**Informe de Inspección**

**Nº 003-2025.**

Se realizo inspección de campo solicitada por medio del trámite 21467-2024 a nombre de Daniela Carrillo Villegas a la comunidad de Loma Bonita específicamente, 300 metros al este del Salón Comunal del lugar el día Lunes 06 de enero del año en curso, de lo cual se indica lo siguiente;

**Punto donde va a colocar el nuevo paso de alcantarilla, indicado en la flecha de color azul.**

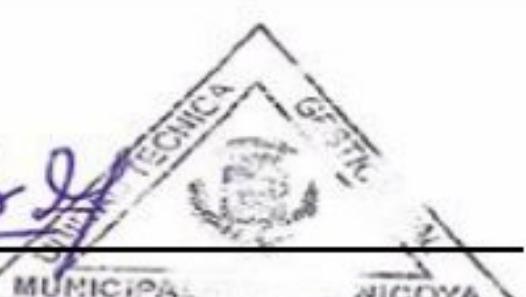
- ✓ Se toman medidas del paso de alcantarilla existente, paso de Ø 46cm de diámetro interno con cabezal CA.1 de entrada.
- ✓ Según nos indicaron en la inspección se quiere colocar una segunda línea de alcantarillas a la par del paso existente, los vecinos se organizaron para realizar la compra de alcantarillas de Ø 61 centímetro de diámetro interno para canalizar las aguas hasta el paso del yurro.

- ✓ Se revisan las alcantarillas que compraron los vecinos de la comunidad y las mismas son alcantarillas convencionales no reforzadas.
- ✓ De acuerdo a la nota enviada los vecinos solicitaron dicha inspección para que se les otorgue el permiso de la colocación del paso de alcantarilla y que los vecinos se organizaran para realizar la colocación del paso y la construcción de los respectivos cabezales.

2. En acuerdo a la solicitud enviada sobre la respectiva inspección se le indica a los vecinos de la comunidad de Loma Bonita que se les otorga el permiso para realizar los trabajos de colocación de un paso de alcantarillas como lo solicitaron en la nota.

3. Cabe indicar que el departamento de la Unidad Técnica de Gestión Vial de la Municipalidad de Nicoya les brindara el aporte de 7 alcantarillas reforzadas para de clase C-III 76 para carreteras de 1,25cm cada una, con Ø80cm de diámetro interno y los agregados para la construcción de cabezales de tipo CA.1 de entrada y TM-1 de salida para el diámetro indicado.
